RAPPORT Enquête Publique

DEMANDE D'AUTORISATION ENVIRONNEMENTALE
présentée par la société PLANCHER ENVIRONNEMENT

en vue de l'extension
de son site de
collecte,
traitement et
recyclage de déchets
sur la Commune de
LAVILLEDIEU (07170)
ZI Lucien AUZAS

Isabelle CARLU
Commissaire enquêtrice
RAPPORT Enquête Publique

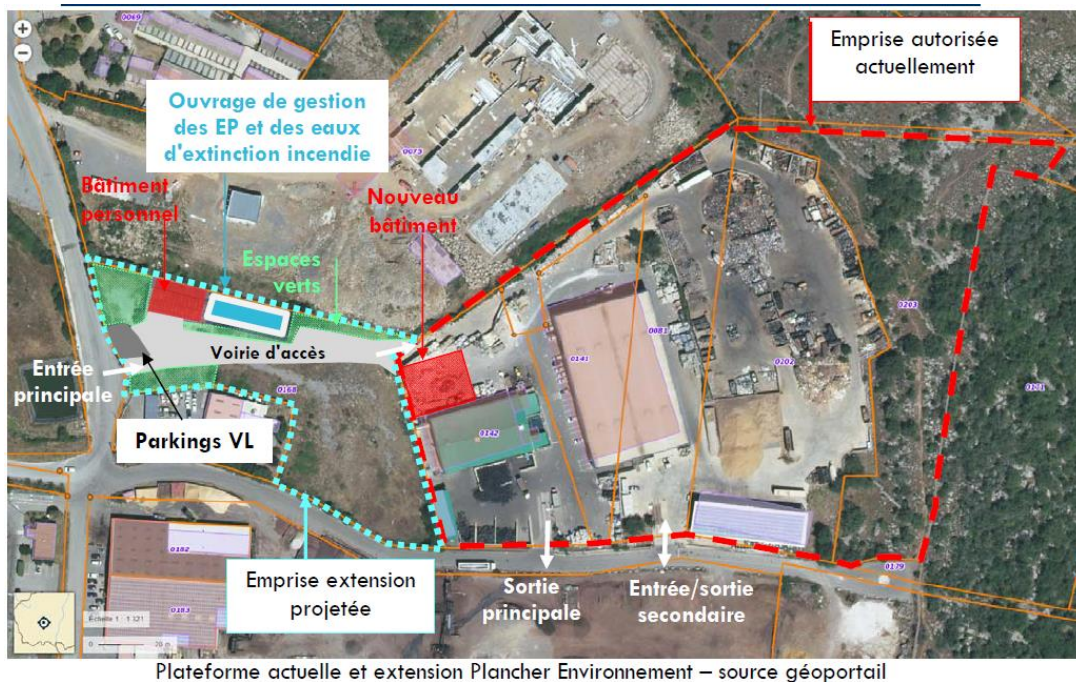
Avis de la CE :

« Sur la plateforme existante, un bâtiment sera créé au niveau de la zone de tri DIB afin de protéger ces déchets des intempéries. Il aura une surface d'environ 500 m². Cela limitera grandement la création de lixiviats et permettra de supprimer ou réduire le volume du bassin de collecte n°3, présent derrière le bâtiment de tri des pneumatiques (cf plan page suivante). » ,

Alors que sur le plan de masse on lit comme côte du bâtiment 1 000 * 1800 ce que j'ai converti en 180 m²

Cet écart a fait l'objet d'une de mes questions de mon procès-verbal de synthèse.

1. sur le plan de masse les côtes indiquées pour ce bâtiment ne semblent pas correspondre pour une surface de 500 m²,

1. La surface du bâtiment est conforme au plan de masse : environ 200 m².

- Toutes les rubriques ICPE ont été traitées
- La surface de l'abri projeté sur la partie actuelle est de **180 m²**,
- Derrière le bâtiment de tri des pneumatiques sera installée **une cuve fermée et étanche récupérant les lixiviats, d'un volume d'environ 10 m³**. Le contenu restera à pomper et à transférer vers une unité dédiée de traitement.
- Qu'il conviendra de préciser « **Bâtiment pour l'entretien de matériels/équipements non combustibles** » sur le plan de masse.
